プリント基板用端子台 LU10.16 シリーズの端子ネジ変更のお知らせ

LU 10.16/__/90 シリーズ

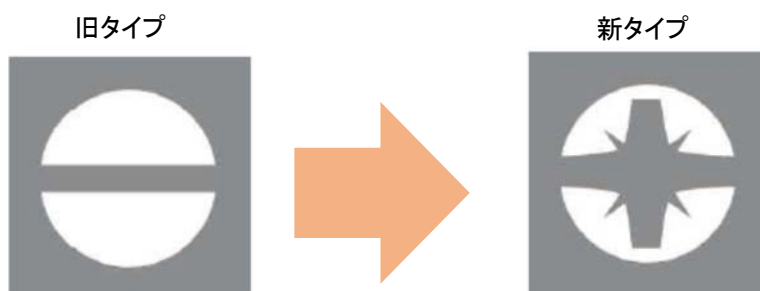
この度、プリント基板用端子台 LU10.16 シリーズの端子ネジをマイナスネジから、ポジドライブ(Pozidriv)ネジとマイナスネジを組み合わせたプラス/マイナスネジに変更させていただくことになりました。

マイナスネジからポジドライブ(Pozidriv)形状のプラス/マイナスネジへの変更

DIN 5262, ISO 8764/2 に基づく PZ (Pozidriv) ドライバー/刃先サイズ 2 番

DIN 5265, ISO 2380/2 に基づく マイナス ドライバー /刃先サイズ 1mm x 5.5mm
